ПАСПОРТ ДОСТУПНОСТИ
объекта социальной инфраструктуры (ОСИ) № 10
МБДОУ №2 «Дюймовочка»
Ул. Гагарина д. 94.

АКТ ОБСЛЕДОВАНИЯ
объекта социальной инфраструктуры
К ПАСПОРТУ ДОСТУПНОСТИ ОСИ № 10

I. Результаты обследования:
1. Территории, прилегающей к зданию (участка)
Учебный корпус по ул. Гагарина Д.94
(Наименование объекта, адрес)

Фото№10

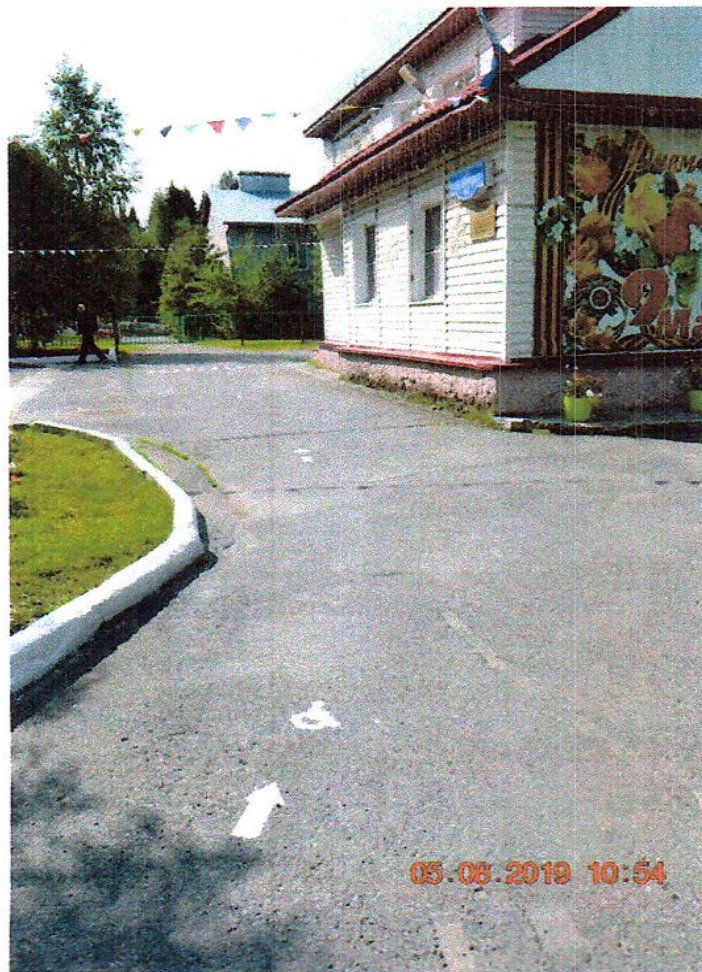
1.2	Путь (пути) движения на территории	есть	9, 10	1. Отсутствуют тактильные средства на покрытие пешеходных путей по территории объекта; 2. Рекомендуются дополнительное занижение бордюрного камня; 3. Рекомендуются установить места отдыха на путях движения МПН	К,О,С	1. Применить тактильные средства на покрытие пешеходных путей по территории объекта; 2. Произвести дополнительное занижение бордюрного камня
